Beschlussvorlage		Vorlage-Nr:	VO/GV12/2016-0530
Gemeinde Barnekow		Status:	öffentlich
Federführend:		Aktenzeichen:	
Bauamt		Datum:	26.09.2016
		Einreicher:	Bürgermeisterin
Beratung und Beschlussfassung zum Abweichungsantrag von den inhaltlichen Festsetzungen der Abrundungssatzung, hier Dachneigung im OT Klein Woltersdorf, Flurstück 26/2- Teilstück			
Beratungsfolge:			
Beratung Ö / N	Datum	Gremium	
Ö	18.10.2016	Gemeindevertretung Barnekow

Die Gemeindevertretung Barnekow beschließt dem Antrag auf Abweichung von den inhaltlichen Festsetzungen der Abrundungssatzung, hier Änderung der Dachneigung auf 25° zuzustimmen.

Objekt Nr.:	Blattbezeichnung:	Blatt-Nr.:
Bearbeiter: H.Meyer	ANSICHTEN 25°DN PHASE: GENEHMIGUNGSPLANUNG	4 15.09.2016
Geprüft:		
Maßstab: 1: 100

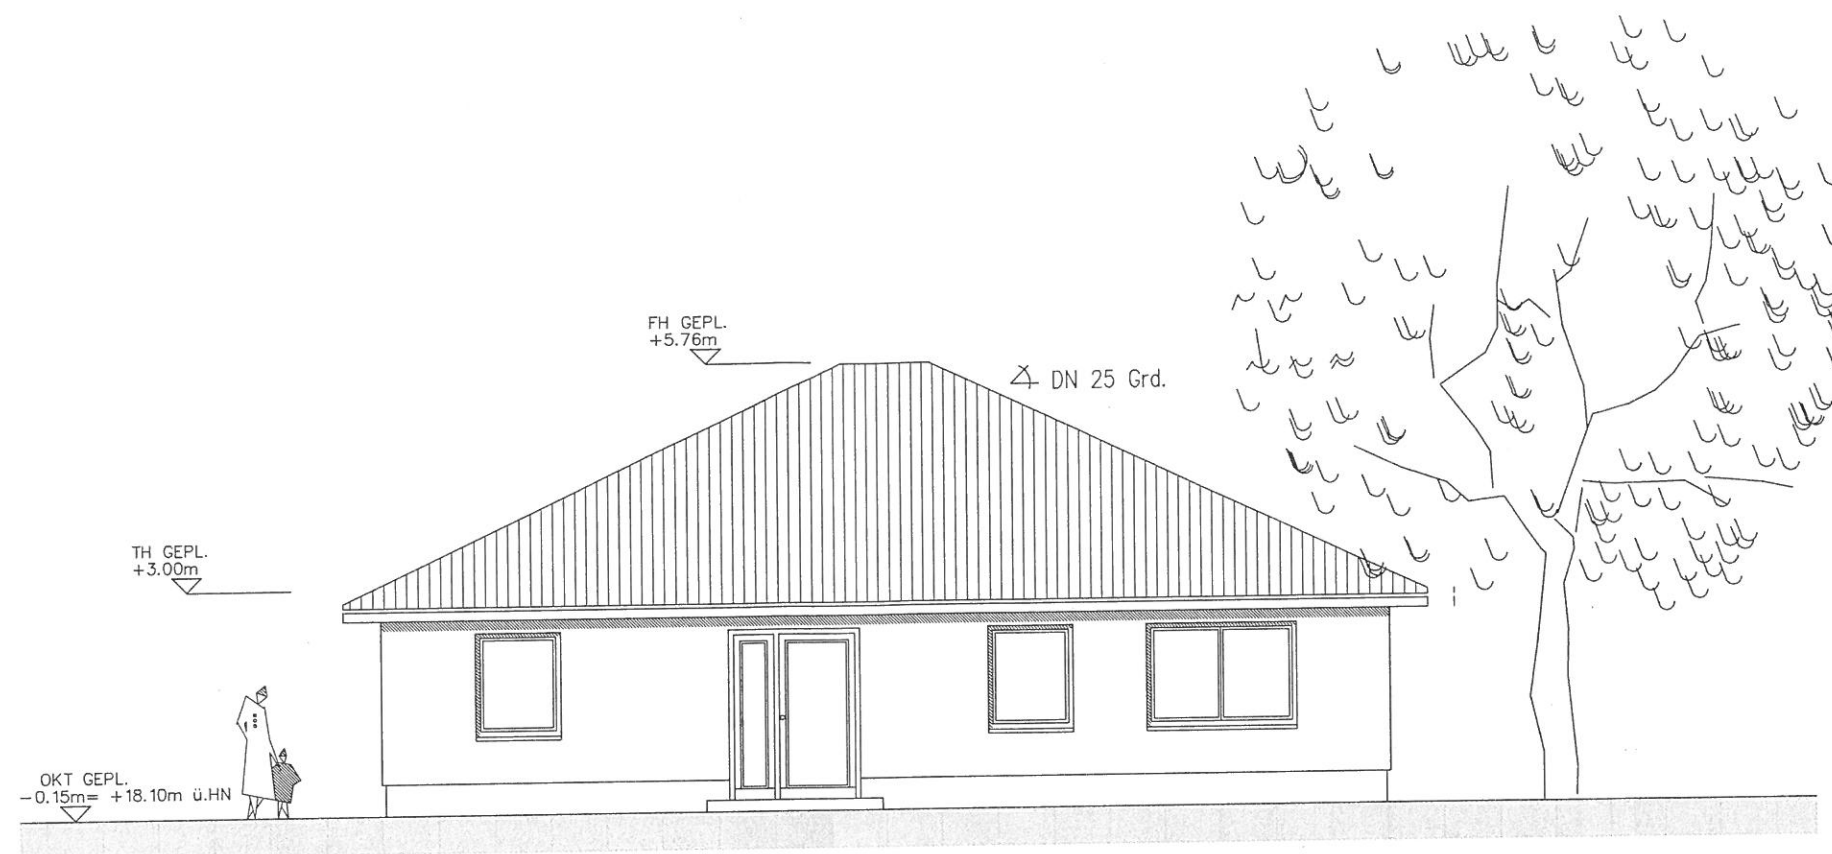
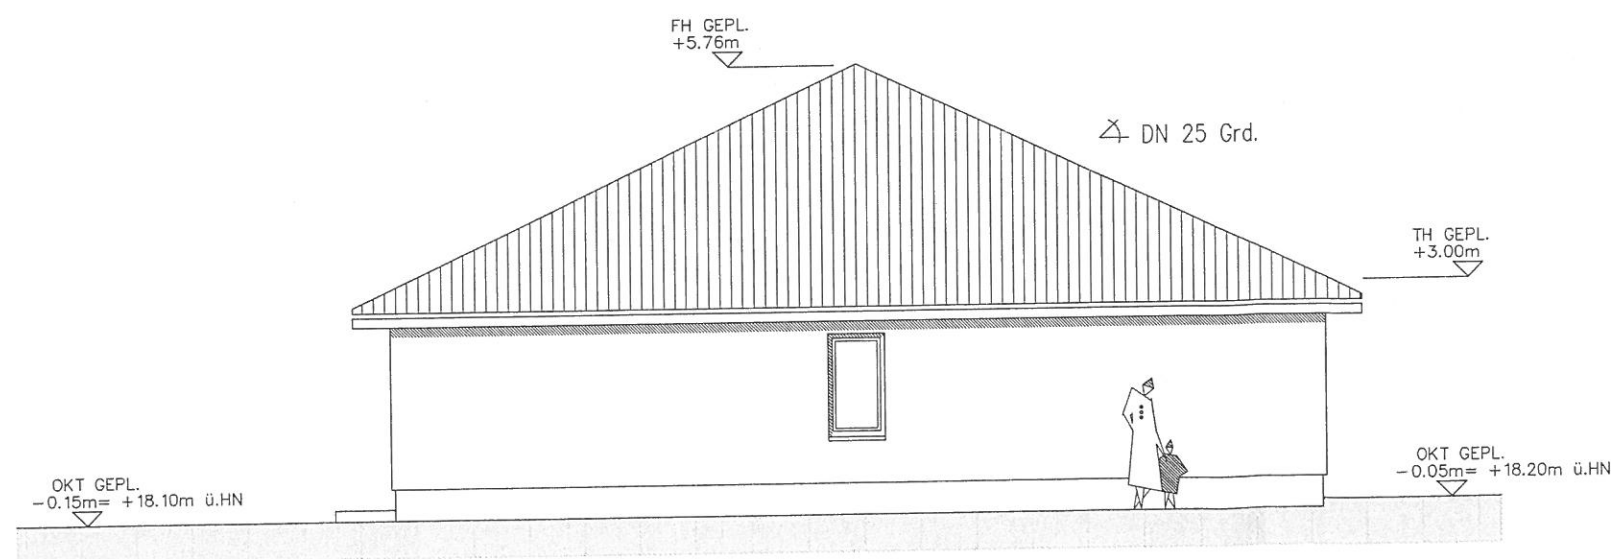
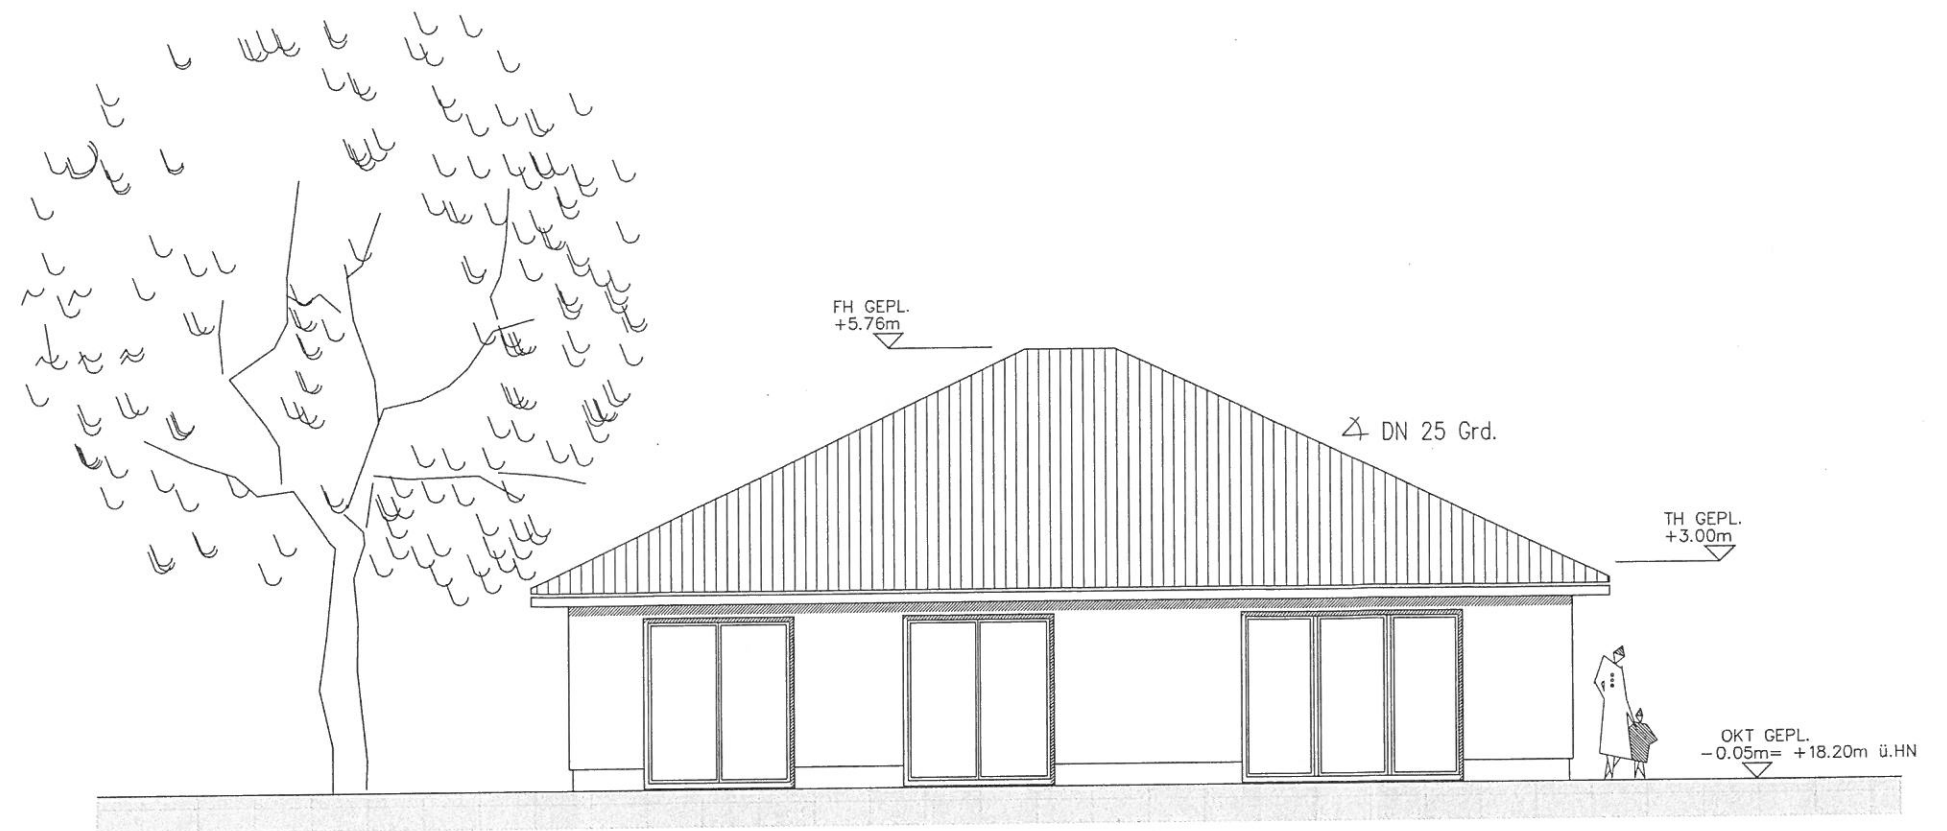
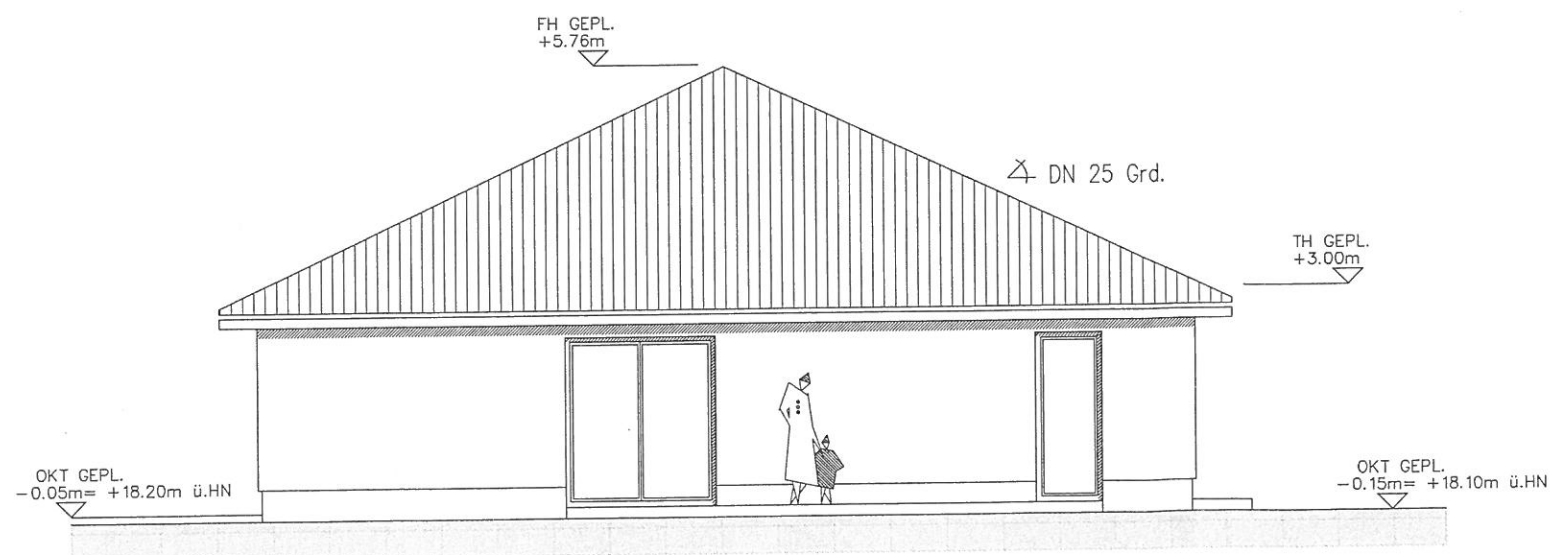
Die Antragsteller beantragen zu ihrem Bauantrag (extra Beschlussvorlage) die Abweichung von den inhaltlichen Festsetzungen von der Abrundungssatzung Klein Woltersdorf. In dieser ist geregelt, dass Dächer, Sattel- und Krüppelwalmdächer mit einer Dachneigung von 35°-50° zulässig sind. Da die Antragsteller einen Bungalow mit quadratischen Grundriss errichten möchten, wäre das Dach mit der zulässigen Dachneigung sehr steil und nur ökonomisch sinnvoll, wenn die Nutzung des Dachgeschosses geplant wäre, dieses ist weder jetzt noch in Zukunft bei den Antragstellern vorgesehen. Auch aufgrund des gestalterischen Aussehens wird dieser Antrag gestellt.
